改善箇所説明図

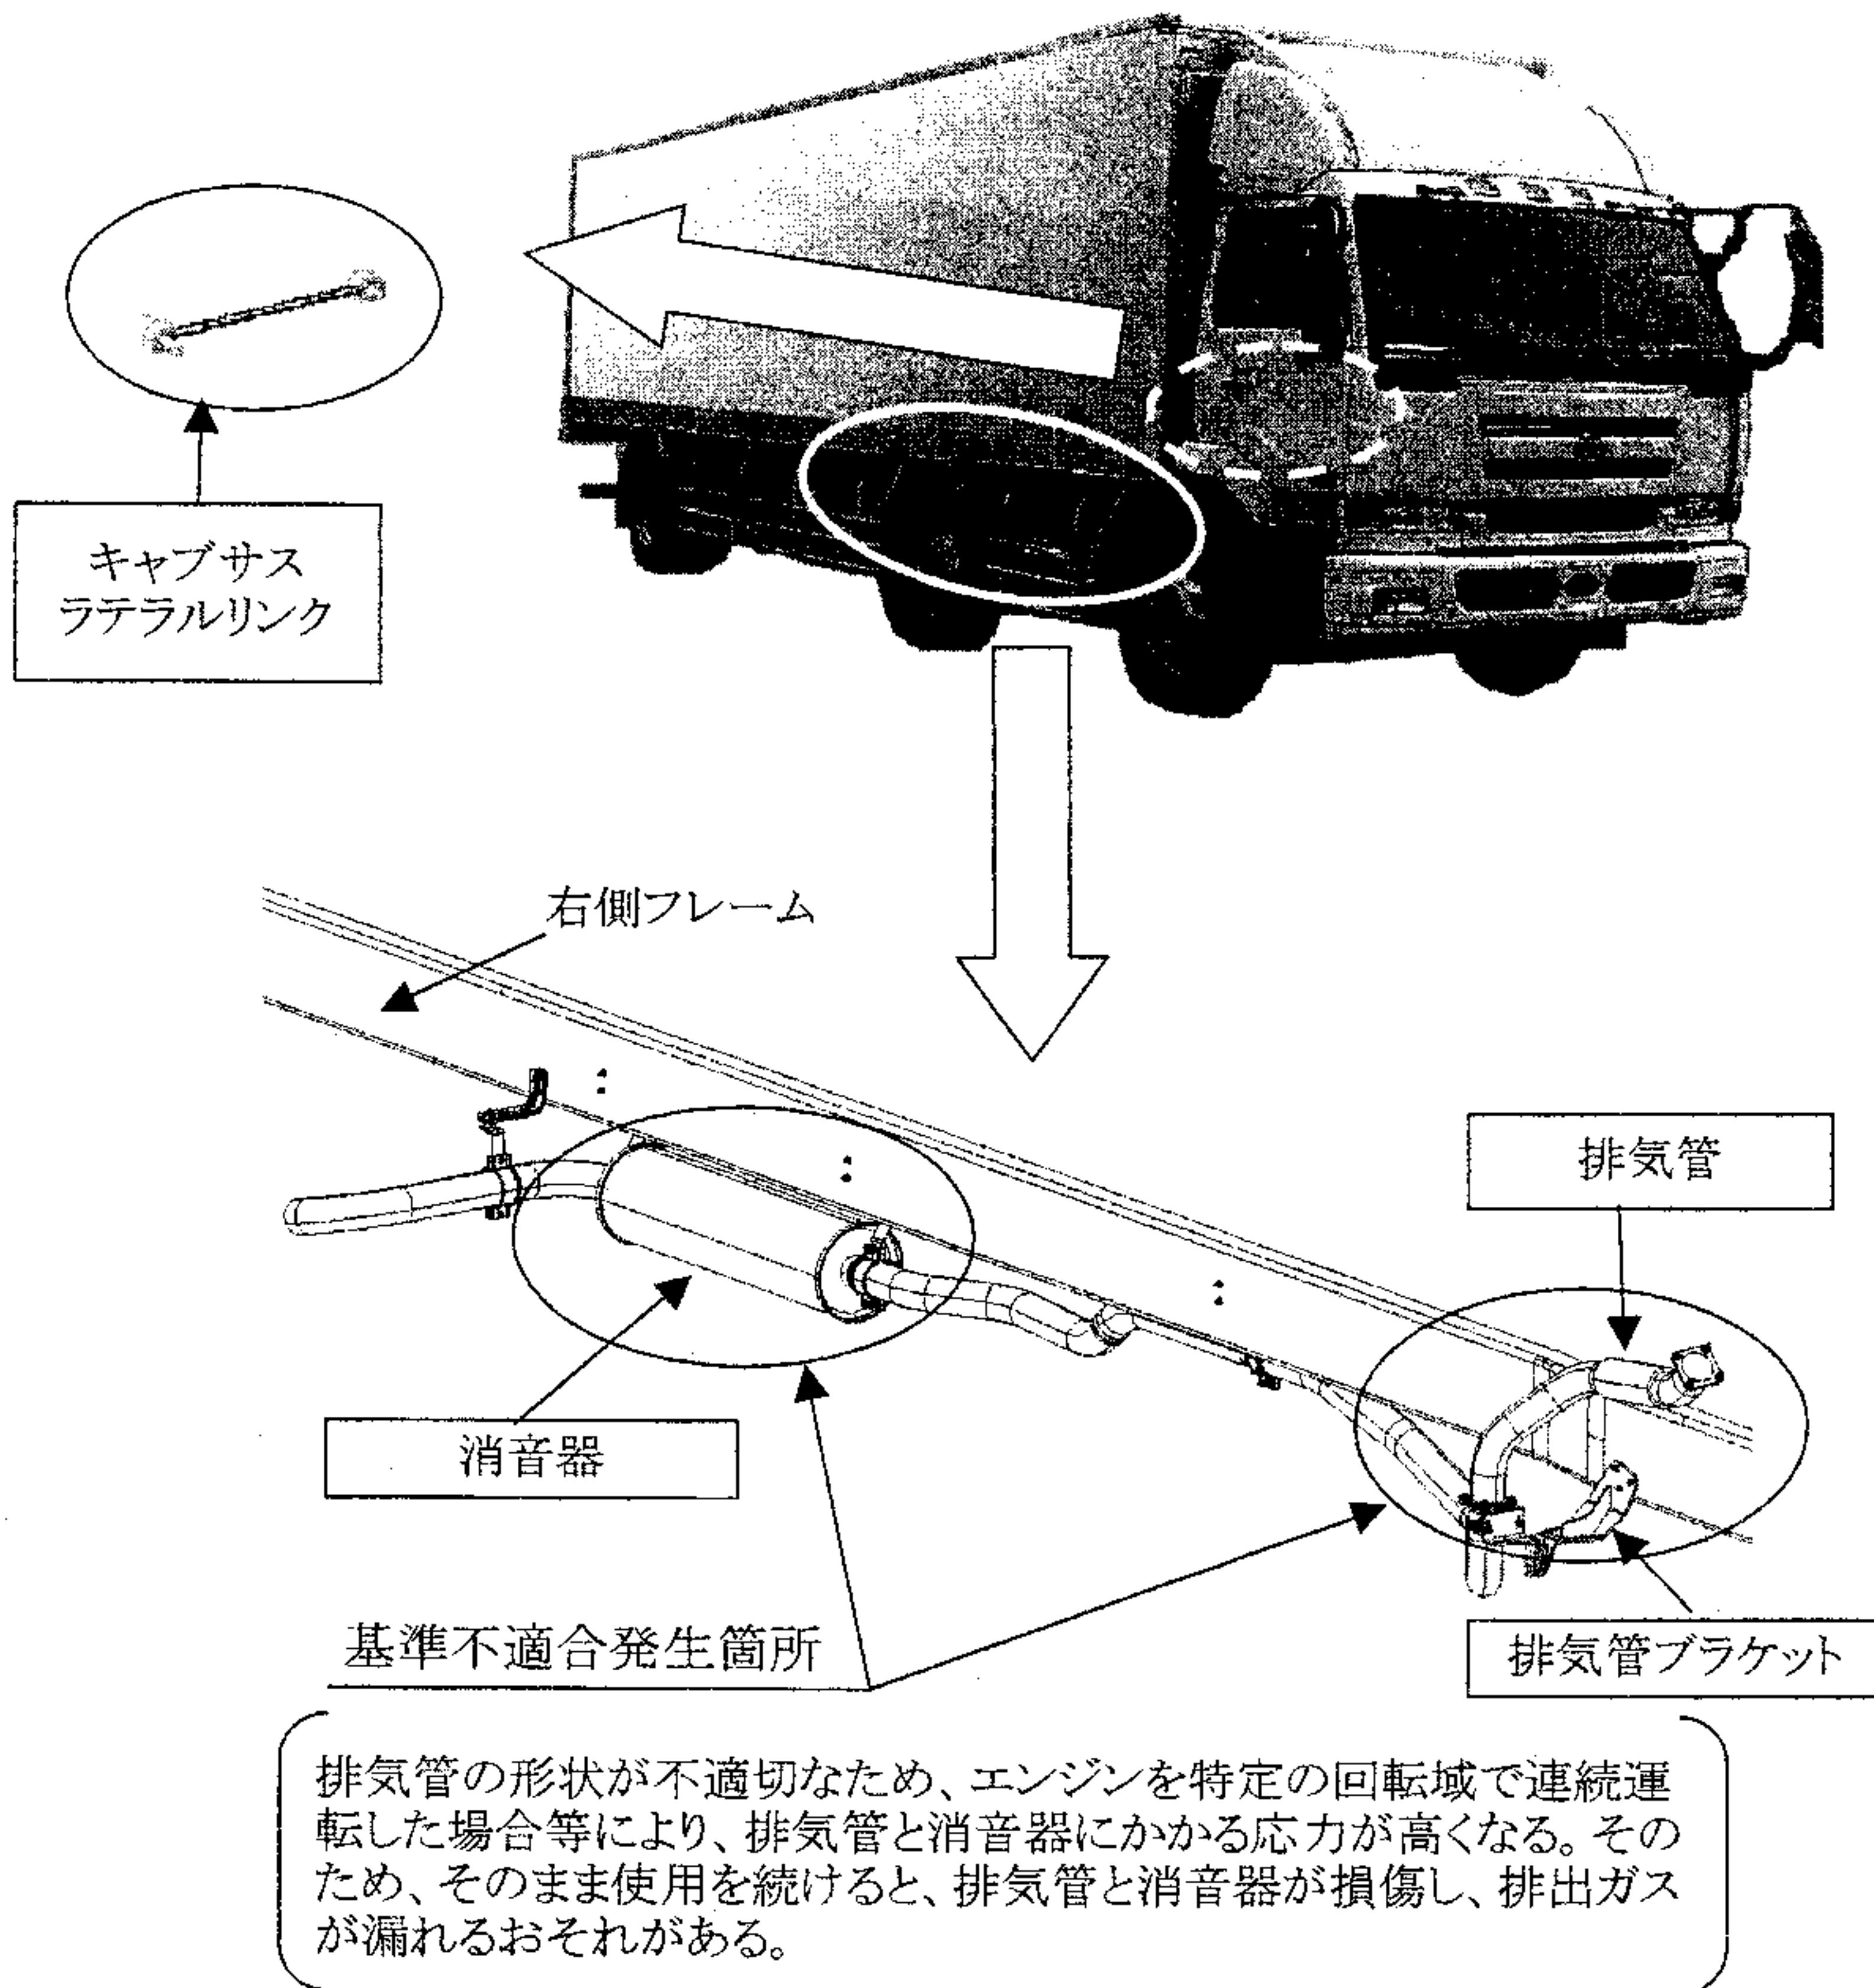
全車両、当該排気管、排気管ブラケットおよび消音器を対策品と交換する。
更に、上記の変更のみでは室内こもり音が発生するため、キャブの支持構造のひとつであるキャブサス ラテラルリンクも併せて対策品と交換する。

識別: 排気管ブラケットに、白色または黄色ペイントを塗布する。
